**Forum mondial de l'harmonisation
des Règlements concernant les véhicules**

Groupe de travail du bruit

**Pneumatiques : Règlement ONU n° 117 (Pneumatiques – Résistance
au roulement, bruit de roulement et adhérence sur sol mouillé)****Proposition de complément au Règlement ONU n° 117****Communication des experts de la France***

« **Exemple 3**

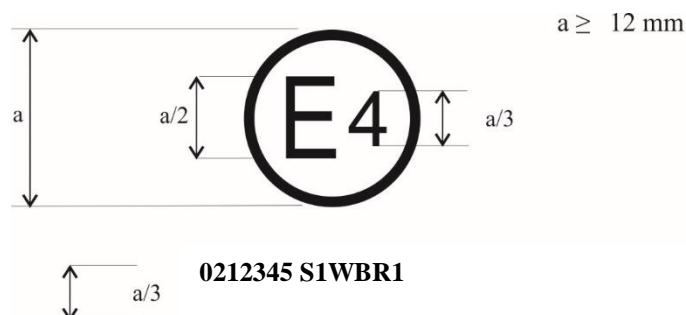
Annexe 2, appendice 1, ajouter un nouvel exemple 3, libellé comme suit :

La marque d'homologation ci-dessus indique que le pneumatique a été homologué aux Pays-Bas (E 4) conformément au Règlement n° 117, pour le bruit de roulement au niveau 1 (S1), l'adhérence sur sol mouillé à l'état neuf (W), l'adhérence sur sol mouillé à l'état usé (B) et la résistance au roulement au niveau 1 (R1) (suffixe S1WBR1), sous le numéro d'homologation 0212345. Les deux premiers chiffres de ce numéro (02)
